**Réponses à la demande de renseignements no 4 de
la Régie de l'énergie – Version caviardée**

DEMANDE DE RENSEIGNEMENTS CONFIDENTIELLE N^o 4 DE LA RÉGIE DE L'ÉNERGIE (LA RÉGIE) RELATIVE À LA DEMANDE
D'ADOPTION DE LA NORME TPL-001-5.1 (DEMANDE RÉAMENDÉE)

SCÉNARIOS PRÉSENTÉS À LA SUITE DE L'ÉTUDE SUR L'ÉLARGISSEMENT DU CHAMP D'APPLICATION DE
LA NORME TPL-001-5.1 AU RTP (L'ÉTUDE)

Figure 1 Implementation Plan Timeline

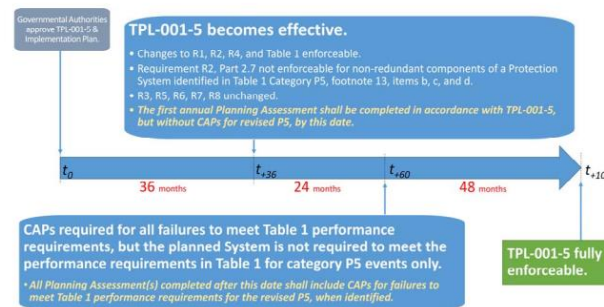
La Régie comprend que la norme TPL-001-5 sera complètement en vigueur dans un délai de 9 ans (108 mois) après l’approbation de la norme à la FERC en 2020, soit en 2029.

R8.1 Le Coordonnateur suit l’état d’avancement des projets de la NERC en cours en lien avec la norme TPL-001 et prévoit l’intégration du plan de mise en œuvre de la norme TPL-001-5.1 dans le plan de mise en œuvre de la TPL-001-6. Essentiellement, à l’exception des nouvelles exigences de la norme TPL-001-6 qui est présentement en rédaction à la NERC, les dates de mise en application des PAC demeurent les mêmes que celles proposées au présent dossier.
